Projekt:	Stavební úpravy na základních školách v Chomutově – část A		
Objednatel:	Statutární město Chomutov		
Předmět:	Pokyn k provedení změny (PPZ)	8

Stavební Objekt: ZŠ Hornická - učebny: fyzika a dílna

Projekt:	Stavební úpravy na základních školách v Chomutově – část A	
Objednatel:	Statutární město Chomutov	
Předmět:	Oznámení možné změny (OMZ)	8

Návrh umístění nového pultu s výřevkou

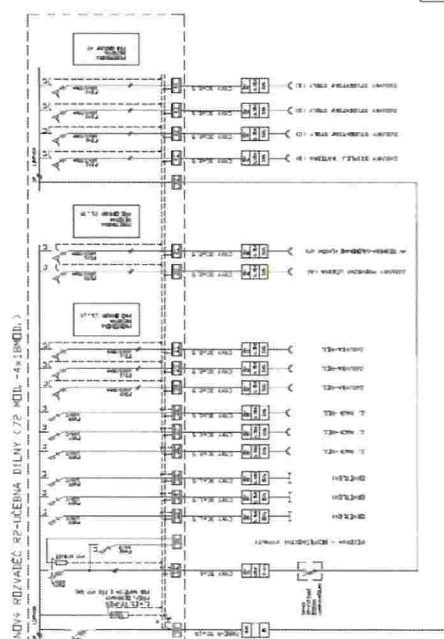
Pult - v rámci stavby nešlo napojit SV a kanalizaci přímo pod katedru dle původních výkresů (kolize: malá výšková úroveň podlahy, stávající rozvody pro celý pavilon školy, rozvody slaboproud-3 ocelové chráničky v podlaze-viz.foto, atd.)

POSUNUTÉ VÝSTĚH VODY A OBRADU
SMĚREM K UMÝVADLU

Výřevkový rozvod podlah v učebně dle

Staré rozvody v učebně dle

Návrh řešení je vyrobít původní katedru v rozměrech dle projektu, ale bez výlevky-dřezu. Výlevku-dřez umístit do nové vyrobené skříňky - korpusu, která bude přímo nad stávajícím rozvodem SV, kanalizace - ve stejné délce jako lavice, šířce jako katedra.
